改善箇所説明図

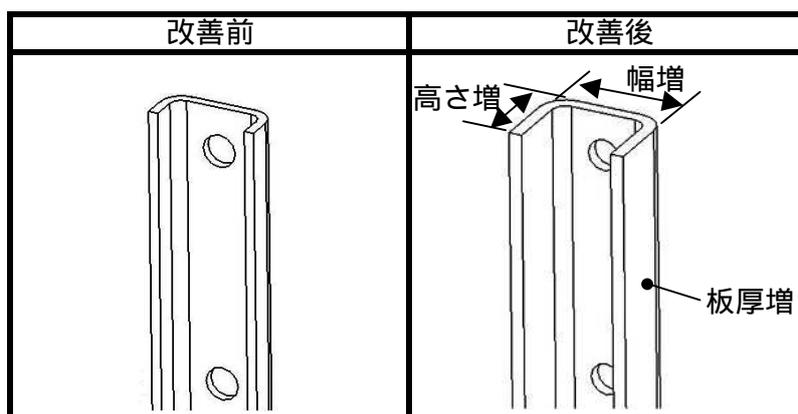
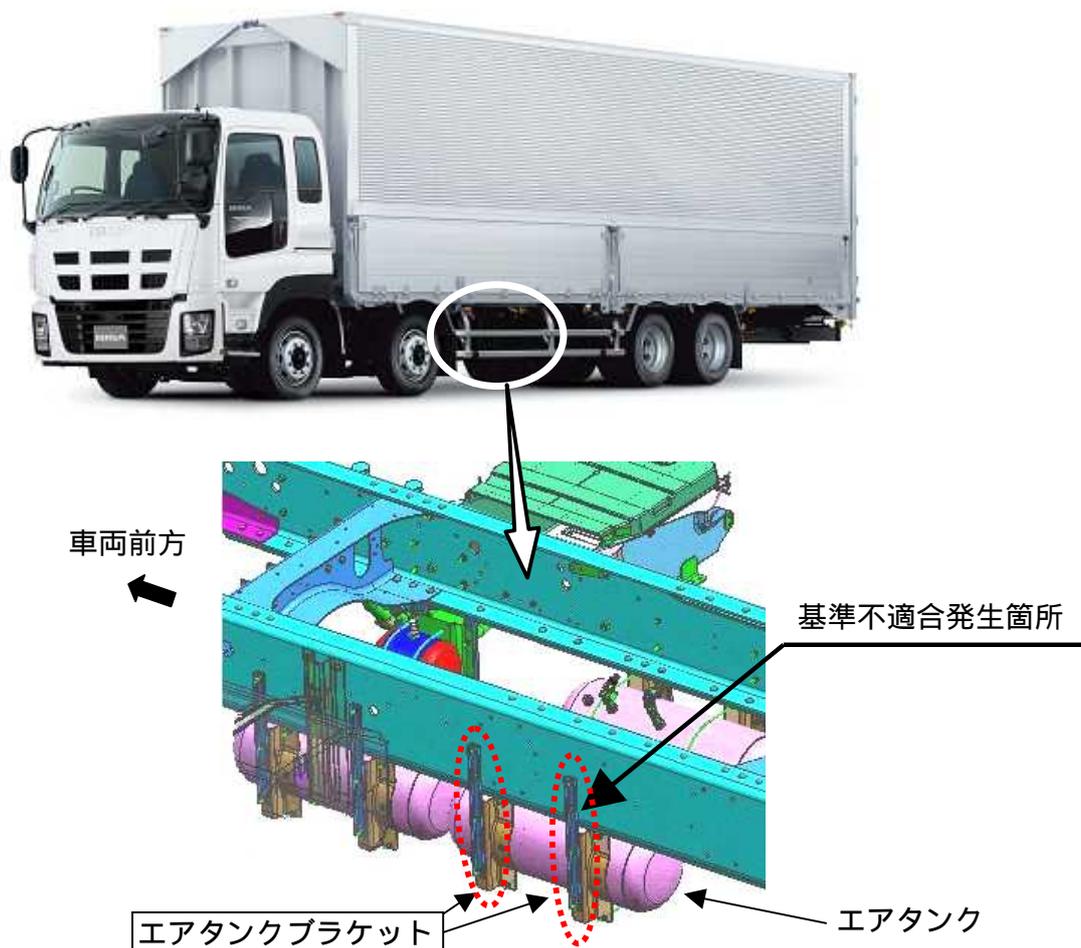
大型トラックのブレーキ等のエアタンクにおいて、エアタンクブラケットの強度が不足しているため、車体振動等により当該ブラケットに亀裂が生じることがある。そのため、そのままの状態で使用を続けると、エアタンクブラケットが折損し、最悪の場合、エアタンクが脱落するおそれがある。

改善の内容：
全車両、エアタンクブラケットを対策品に交換する。なお、部品の準備に時間を要するため、暫定措置として当該ブラケットを点検し、損傷している場合は、補強プレートを追加し補修する。

識別：エアタンクブラケット取付ボルトに識別ペイント（黄色）を塗布する。
